Turbolader mit unterschiedlichen Positionssensoren, führt bei Vertauschen zu Fehlfunktionen

Fahrzeughersteller: FORD, CITROEN, PEUGEOT

BTS-Nr.: T915913, T918323 **BTS-Service-Set-Nr.:**

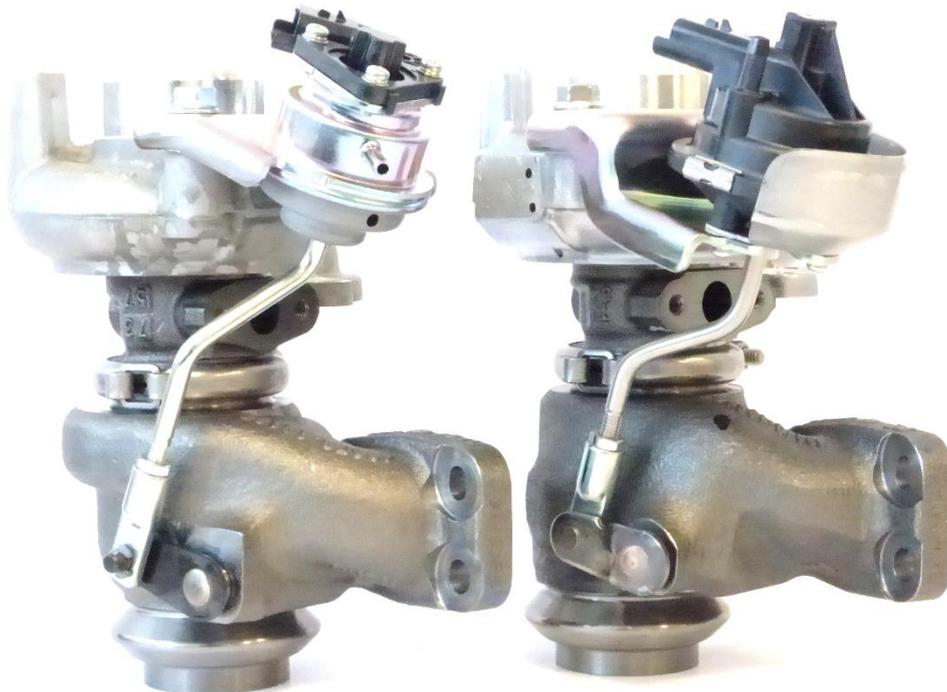
Diese Turbolader sind nicht tauschbar, auch wenn sich der fahrzeugseitige Stecker anschließen lässt. Die Turbolader unterscheiden sich in den Signalspannungswerten des Positionssensors. Bei falscher Anwendung kommt es zu Fehlerspeichereinträgen und Notlauffunktion.

Unterscheidungsmerkmal ist die Unterdruckdose mit Positionssensor.

Vor Beginn der Montagearbeiten ist der gelieferte Turbolader mit dem Altteil zu vergleichen. Die Prüfung hat vor Befüllung des Turboladers mit dem Erstbefüllungsadditiv zu erfolgen.
